DDAE Projet ReSolute Mémoire en réponse DREAL

Diesen-Porcelette (57)

1207 D12 CIRCA DDAE Mémoire en réponse DREAL

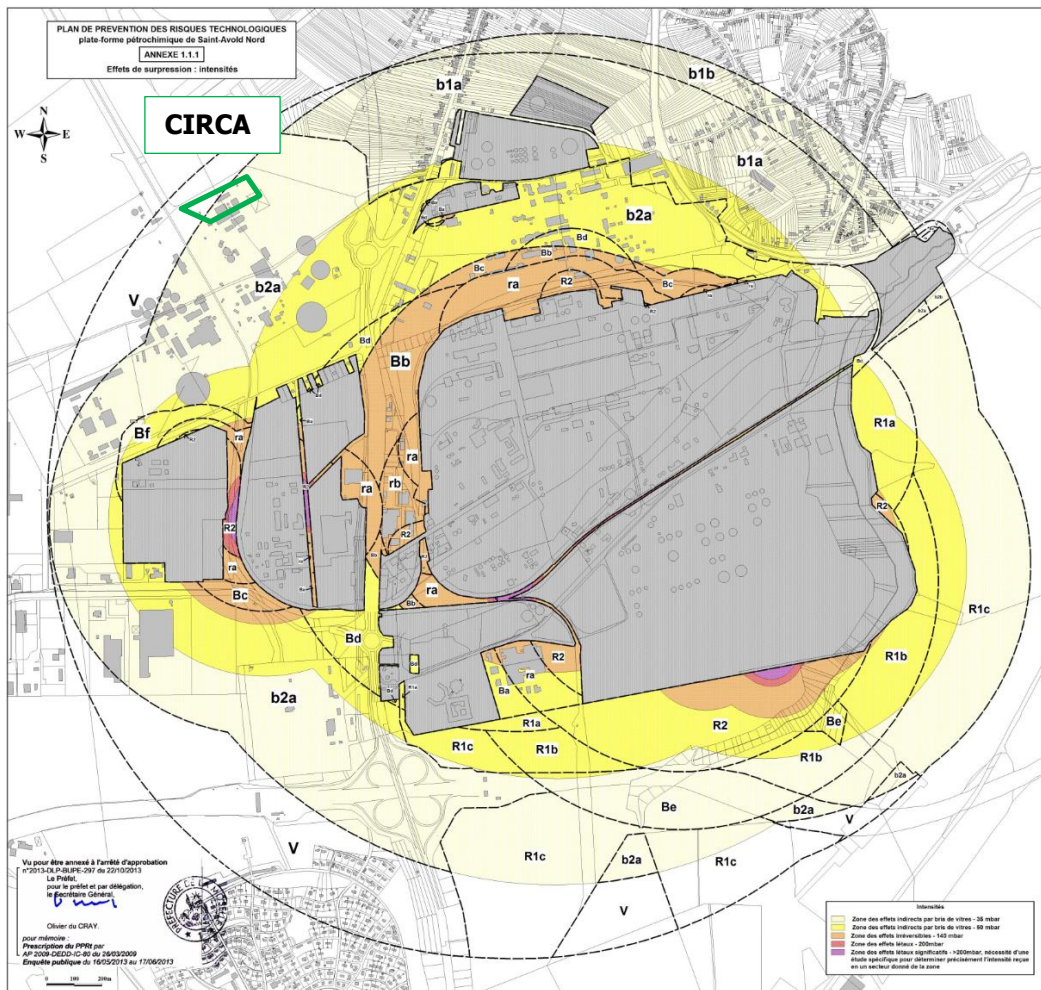
Le dossier doit être complété pour préciser les mesures constructives prises par la pétitionnaire pour répondre aux exigences et préconisations exposées ci-devant.

Un local de confinement est mis en place sur le site au niveau de la salle de contrôle du projet. La conception de ce dernier n'est pas encore finalisée à la date de rédaction de ce document, mais il répondra au taux d'atténuation nécessaire de 6,67% requis par le PPRT.

Des vitres renforcées résistantes aux 35 mbar de surpression sont aussi mises en place, le projet n'étant pas situé dans la zone concernée par les effets de surpression de 50 mbar comme présenté sur la cartographie ci-dessous.

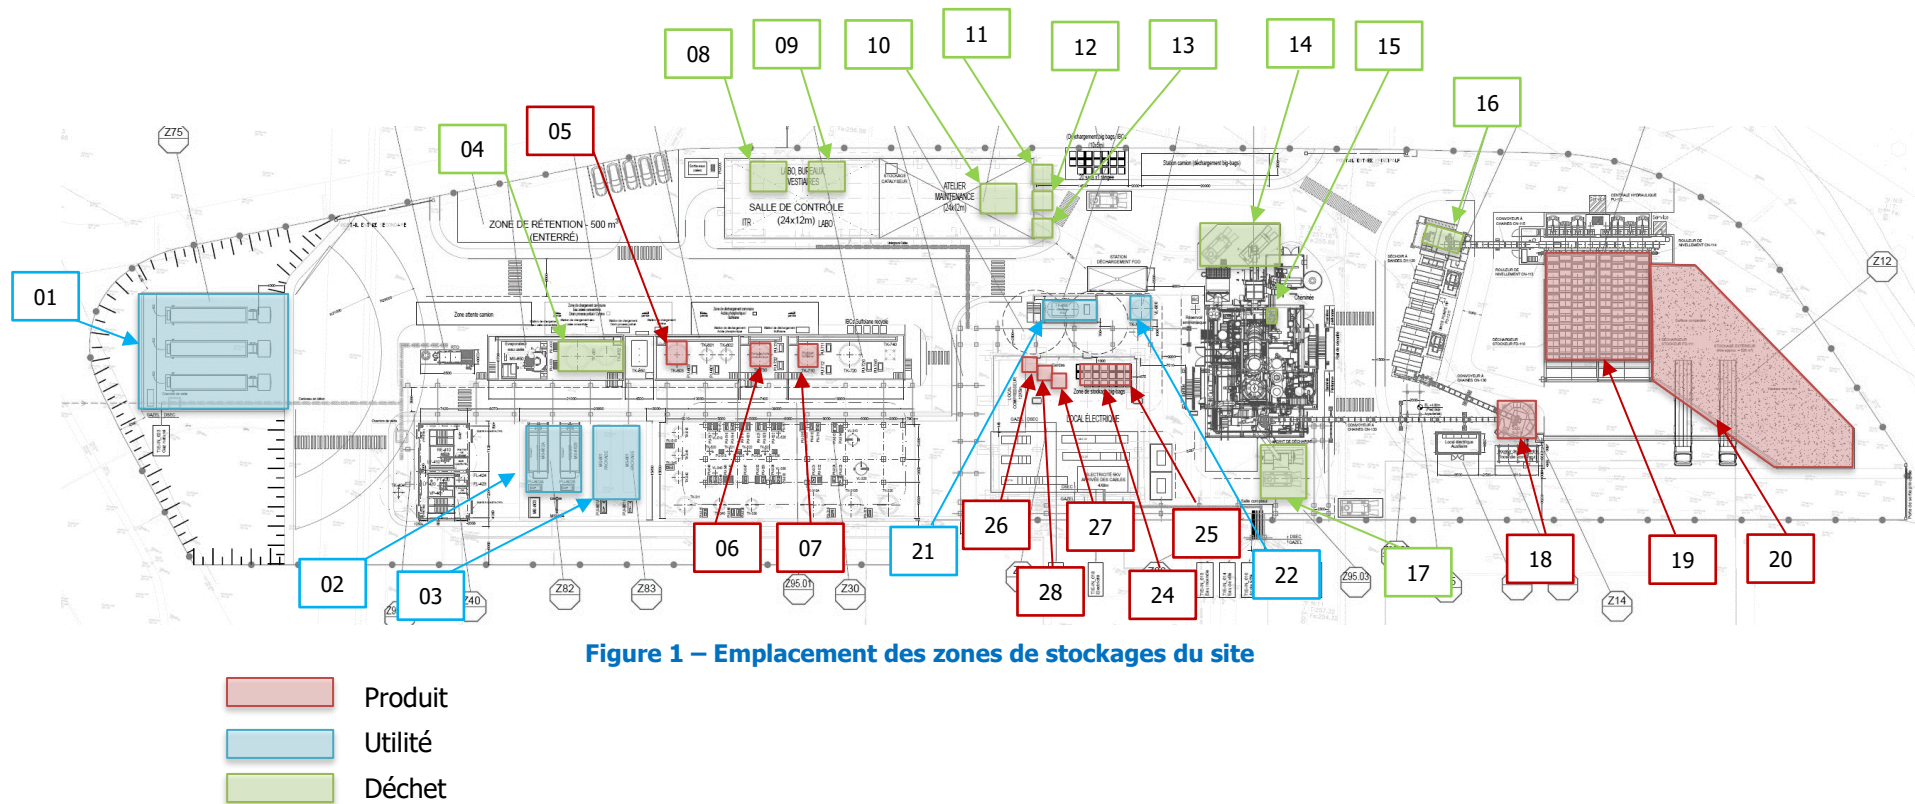
Les quantités de substances présentes sur le site et leurs conditions de stockage doivent être plus précises.

Compte-tenu du nombre de substances présentes sur le site, le dossier doit être complété par un plan indiquant les emplacements de ces substances.

La cartographie, présentée en page suivante, présentant l'ensemble des stockages (produits comme déchets) a été intégrée à l'étude de dangers au §17.1. Un tableau récapitulatif des différents stockages est aussi associé à cette cartographie permettant de récapitulé les différents modes de stockages et les qualités stockées.
